Toute procédure d'Utilité Publique est précédée d'une phase de Concertation destinée à mettre au point le projet avant de le présenter à l'Enquête Publique. Les élus, les associations et le public sont invités à participer à cette Concertation et **DEA** souhaite y apporter sa contribution car ne pas dire ce qu'on veut est le meilleur moyen d'avoir ce qu'on ne veut pas ...

ECHANGE A89/RN6 avec péages A6

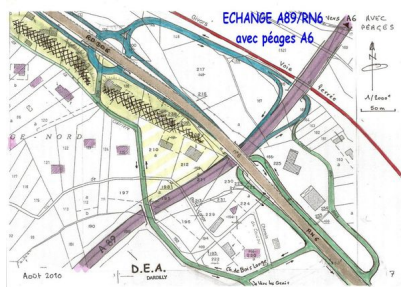
Le projet 2010 est semblable dans son tracé à celui de 2007 mais les échanges de l'autoroute avec les RN6 et RN7 sont très différents, en mieux pour le premier, en mal pour le second. Quant à l'échange avec l'A6, il est pratiquement inchangé et reste pénalisé par les péages PDU.

Le nouveau projet A89/RN6, en abandonnant les bretelles entre la RN6 et l'A6, est déjà moins destructeur et consommateur d'espace que le projet de 2007. Il présente une avancée intéressante qui peut être exploitée et améliorée afin de réduire les expropriations et rétablir les dessertes locales.

C'est ce que propose **DEA** en liaison avec des habitants et des entrepreneurs directement concernés ainsi que les riverains de la RN6 et de la Porte de Lyon.

ECHANGE A89/RN7

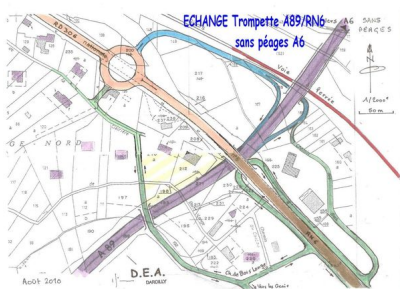
Le projet 2010 A89/RN7 est quant à lui pire que celui de 2007 car en passant au sud de l'actuelle RN489 l'échangeur et l'autoroute condamneraient une zone agricole prospère mais fragile.

DEA propose à la place un échangeur conservant en grande partie la voirie existante, et une portion d'autoroute en tranchée au nord de la RN489, à la place du CD73 actuel. Quant à la RN489, elle deviendrait la RD 73 entre Dardilly et La Tour. Ces dispositions ont été étudiées

avec les agriculteurs du secteur et des habitants de l'ouest de Dardilly concernés par les nuisances sonores.

ECHANGE Trompette A89/RN6 sans péages

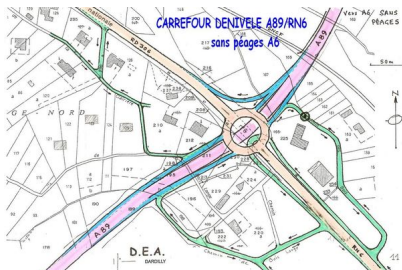
Enfin, pour compléter ces propositions de **DEA**, l'échange A89/RN6 a été imaginé de deux manières différentes dans l'hypothèse où les péages vers et depuis Lyon, qu'on doit uniquement au PDU, seraient abandonnés. Cet abandon libèrerait ipso facto la RN6 et la Porte de Lyon d'une partie (échangeur trompette) ou de la presque totalité (carrefour dénivelé) du trafic de passage en le reportant directement sur l'A6.

De plus, sans péages, l'échangeur A/89/A6 verrait son emprise dans le bois d'Ars réduite de 2 ou 3 hectares.
